表題 429MHz帯 入出力無線ユニット仕様変更のお知らせ

適用機種 429MHz帯入出力無線ユニット
(形名: SWL10-TR08-E)

<LED 色の変更>

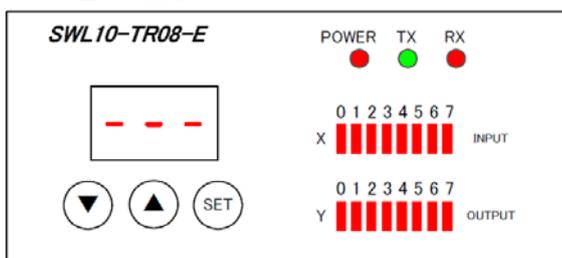
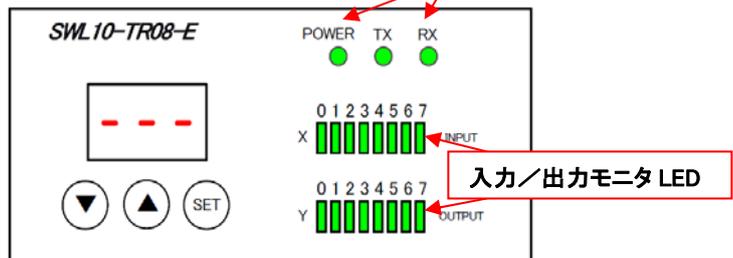
変更前	変更後
ユニット電源電圧/ 入力信号用電源電圧	DC24V	DC12V/24V
入力信号の入力形式	プラスコモンタイプ	プラス/マイナスコモン共用タイプ
LED 色 (電源/受信/入力モニタ/出力モニタ)	赤 (下図参照ください)	緑 (下図参照ください)
FG 端子	無し	有り※
端子番号シール	下記参照ください
